改善箇所説明図

【対象車両外観、改善対象部位】

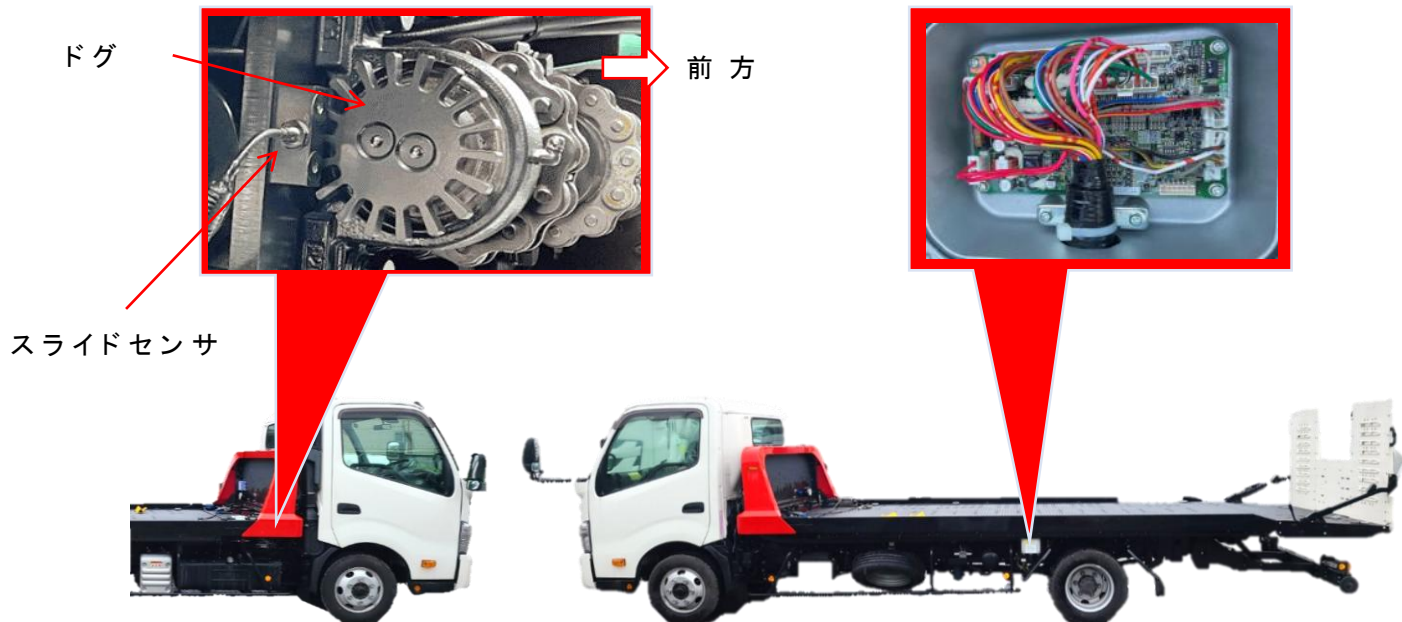
1. 不 具 合 : 右 舷 側 スライドセンサ部

2. 不 具 合 : 制 御 プログラムの不 備

1台積車両運搬車の各動作の検知方式及び制御プログラムにおいて、設計検証及び評価不足により、検知不備及び制御プログラムのエラーが発生し、作動停止してしまうことがある。そのため、そのままの状態で使用を続けると、荷台をスライドさせる事が出来ないおそれがある。

全車両、各動作の検知方式及び制御プログラムを対策品に交換する。

変 更 前	変 更 後
動作検知方式 及び 制御プログラム	 スライドセンサ	 近 接 センサ
